Modulo per la presentazione delle osservazioni per i piani/programmi/progetti sottoposti a procedimenti di valutazione ambientale di competenza statale

Oggetto: Codice procedura 10847 - Costruzione ed esercizio di un impianto di produzione di energia elettrica da fonte eolica "FIORA" di potenza nominale pari a 52,8 MW, da realizzarsi nel comune di Manciano (GR) e delle opere ed infrastrutture connesse

TESTO DELLE OSSERVAZIONI

IMMAGINE n. 2 CUMULO IMPIANTI EOLICI nel BACINO VISIVO TERRITORIO di MANCIANO e di MONTALTO di CASTRO.

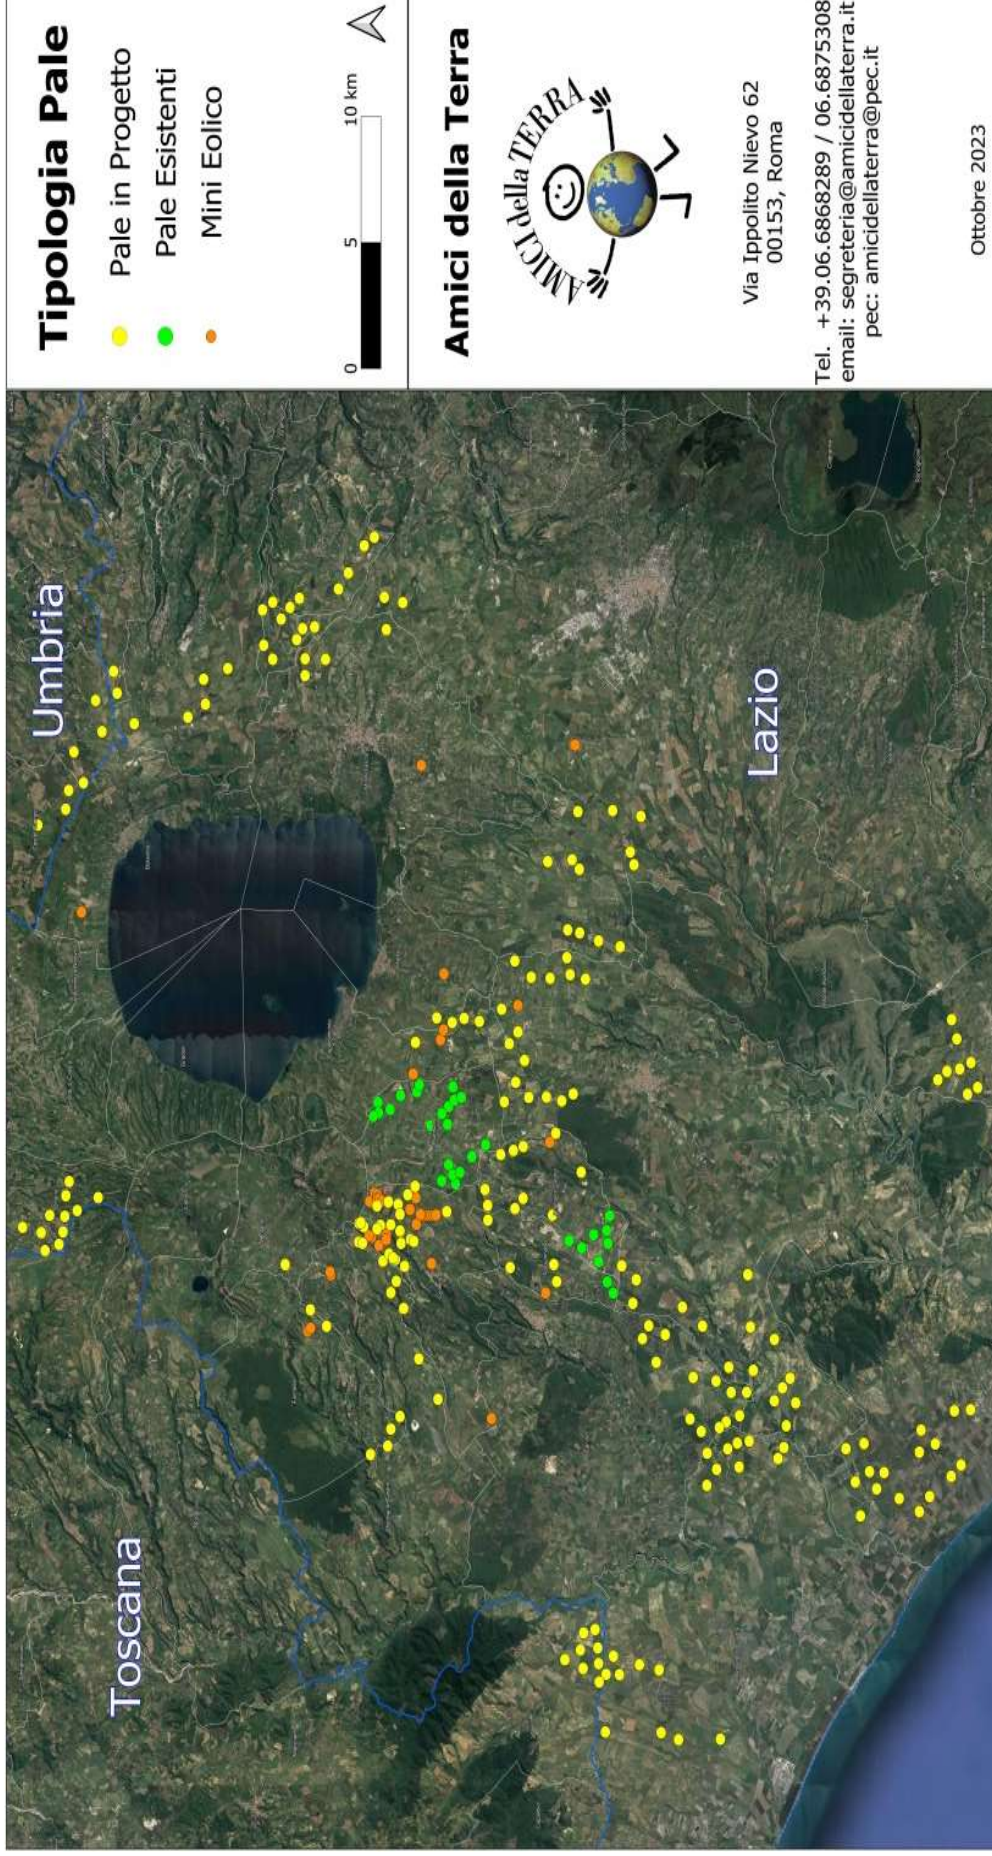
3) OSSERVAZIONE: CUMULO e SATURAZIONE IMPIANTI FER NELLA PROVINCIA di VITERBO, IN PARTICOLARE NEL COMUNE DI MONTALTO DI CASTRO E NELLA ZONA A CONFINE CON IL COMUNE di MANCIANO che SI TROVANO NELLO STESSO BACINO VISIVO.

altre sette pale è scontato che questo impianto pur avendo “ i piedi” in Toscana andrebbe ulteriormente ad appesantire una situazione di saturazione del territorio con indubbio innalzamento delle criticità per l’ambiente nonché uno sviluppo sostenibile ed equilibrato. A questo si aggiungerebbe anche l’enorme impatto sull’area archeologica di Vulci e sul suo parco archeologico che si trovano come verrà dettagliato più avanti a circa 3 km dal potenziale impianto eolico Fiora.
